**Oggetto: Osservazioni al progetto di riqualificazione urbana di Via Borgo Rivera
– Richieste di chiarimento e proposte migliorative.**

9. Tratto curvilineo ("curvone")

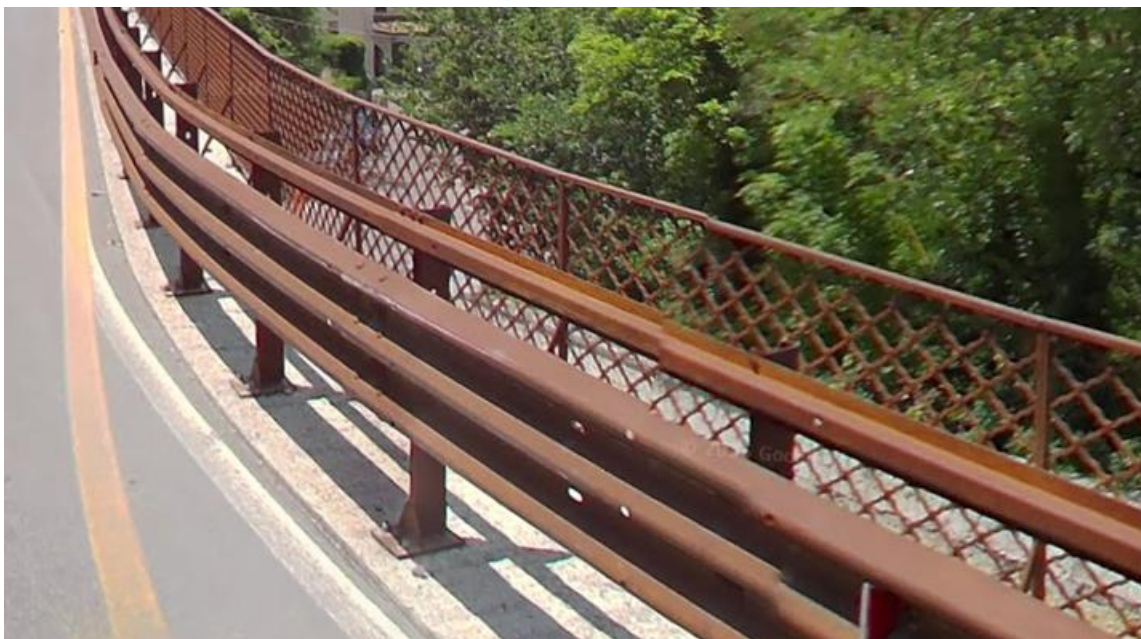
Si propone l'installazione di un guardrail in corten, in continuità formale con quelli di Via XX Settembre, corredato da ringhiera a croce retrostante analoga alla medesima via, per motivi di sicurezza o comunque che contempli anche con la fascia inferiore, in particolare per prevenire che i ciclisti o motociclisti una volta a terra in fase di caduta possano scivolare al di sotto della barra di sicurezza. Purtroppo spesso le barre orizzontali situate ad altezza da terra non idonea per tali mezzi, non frenano la persona in scivolata.
